AUTORITÀ DI SISTEMA PORTUALE DEL MARE DI SARDEGNA

PROCEDURA APERTA PER L'AFFIDAMENTO IN CONCESSIONE, MEDIANTE PROJECT FINANCING, AI SENSI DEL COMMA 15, ART. 183, DEL D. LGS. 50/2016, CON DIRITTO DI PRELAZIONE, DELLA RIQUALIFICAZIONE DEL MOLO SANITA' CON LA REALIZZAZIONE DI UNA STRUTTURA TURISTICO RICETTIVA ED IL RINNOVO DELLE STRUTTURE PER LA NAUTICA DA DIPORTO TRA IL MOLO SANITA' E IL MOLO SANT'AGOSTINO DEL PORTO DI CAGLIARI

ALL. 21 - INTEGRAZIONI SPONTANEE ALLA PROCEDURA DI VERIFICA DI ASSOGGETTABILITA' A VIA (ID: 10608) (art. 19 D.Lgs. 152/2006)

OGGETTO: [ID: 10608] Integrazioni spontanee per la procedura di Verifica di Assoggettabilità a VIA (art. 19 D.Lgs. 152/2006 e ss.mm.ii.) per il progetto denominato “AFFIDAMENTO IN CONCESSIONE, MEDIANTE PROJECT FINANCING, AI SENSI DEL COMMA 15, ART. 183, DEL D. LGS. 50/2016, DELLA RIQUALIFICAZIONE DEL MOLO SANITA' CON LA REALIZZAZIONE DI UNA STRUTTURA TURISTICO RICETTIVA ED IL RINNOVO DELLE STRUTTURE PER LA NAUTICA DA DIPORTO TRA IL MOLO SANITA' E IL MOLO SANT'AGOSTINO DEL PORTO DI CAGLIARI”

Figura 1: Cronoprogramma delle opere previste dal Project Financing in rapporto anche ai cantieri contermini

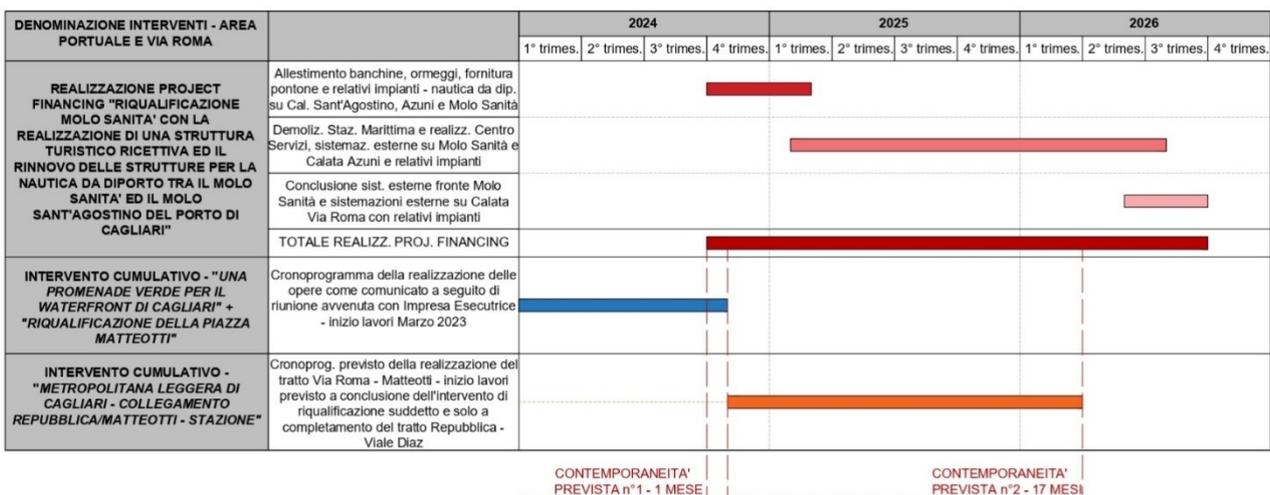
OSSERVAZIONE: *“l'intervento in progetto debba essere inquadrato in maniera maggiormente circostanziata (...) Questo aspetto è innegabilmente legato anche al cumulo con altri progetti, esistenti e/o approvati, (...)”*

Alla luce di quanto sopra esposto, e come esplicitato nello schema temporale sotto allegato, il cantiere del Project Financing sull'area portuale oggetto della presente procedura presenterà una contemporaneità con i cantieri contermini di 18 mesi totali, di cui 1 con il cantiere della **"PROMENADE VERDE"** e **"PIAZZA MATTEOTTI"** e 17 con il cantiere della **"METROPOLITANA LEGGERA"**.
